**Mémoire en réponse aux
remarques du PNR du
Morvan**

Sainte-Magnance (89)

15 Février 2018

FIGURE 1 BASSIN VERSANT ALIMENTANT LA ZSC FR2600983 ENCADRE EN NOIR
(SOURCE : DOCOB DE LA ZSC « VALLEE DE LA CURE ET DU COUSIN DANS LE MORVAN » (FR2600983))

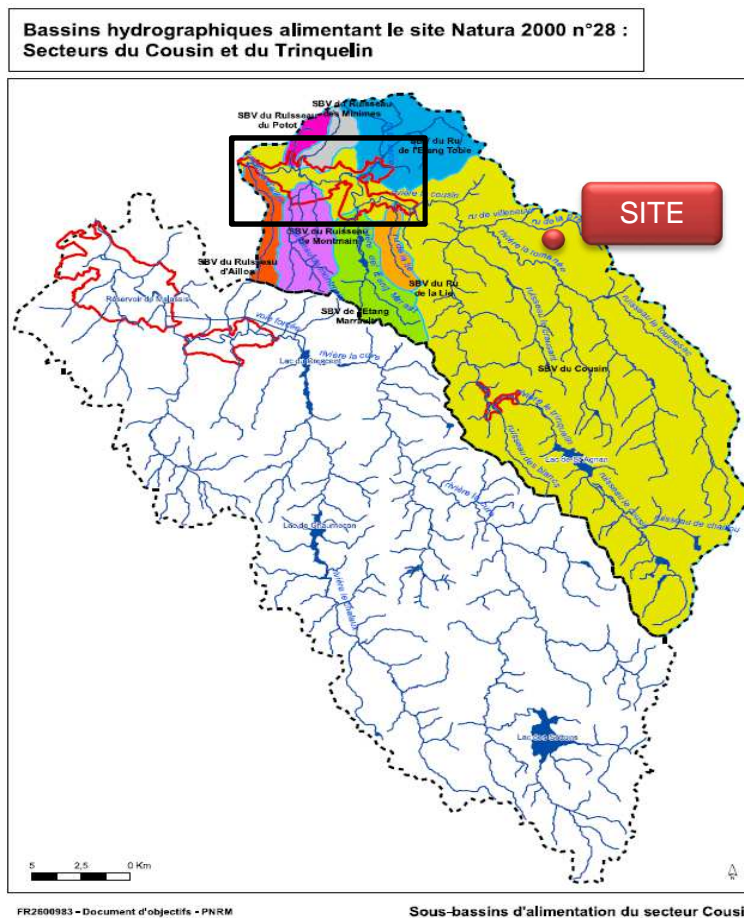
Cependant, il est tout à fait regrettable que le dossier ne prenne que partiellement en comptes les Zones Spéciales de Conservation (Natura 2000). L'évaluation d'incidence ne concerne que la ZSC « Ruisseaux patrimoniaux et milieux tourbeux et paratourbeux de la haute vallée du Cousin » (FR2600992). Le bon état écologique de celle-ci, située à 4 km au sud du lieu d'implantation et en dehors du bassin versant des eaux s'écoulant de la zone de la carrière, ne sera pas impacté par la centrale, tel que le conclut l'évaluation d'incidence.

Il n'en est pas forcément de même pour la ZSC « Vallée de la Cure et du Cousin dans le Nord Morvan » (FR2600983). Cette zone Natura 2000 est située à l'Ouest du projet, dans le périmètre des 10 kilomètres. Mais, c'est surtout une zone Natura 2000, sur laquelle beaucoup d'enjeux sont liés à la qualité des cours d'eau et aux espèces les peuplant, située en aval de la Romanée et du ruisseau de Villeneuve et de la Prée (recevant potentiellement les écoulements de la carrière).

Le ru de la Prée, la Romanée et le ru de Villeneuve se situent bien dans le bassin versant alimentant la ZSC « Vallée de la Cure et du Cousin dans le Morvan » (FR2600983), comme l'indique les figures 1 et 2.

La ZSC est éloignée de 7.2 km (à vol d'oiseau, figure 2), distance qui minimise fortement le potentiel impact du poste d'enrobés sur cette ZSC.

L'impact potentiel du poste d'enrobés sur la qualité des cours d'eaux et aux espèces les peuplant découlerait essentiellement d'un déversement accidentel d'hydrocarbures. Ce risque a été identifié dans le dossier d'autorisation et réduit avec l'ajout d'un séparateur d'hydrocarbure et d'une vanne d'isolement en amont des bassins d'infiltration, partagés avec la carrière.
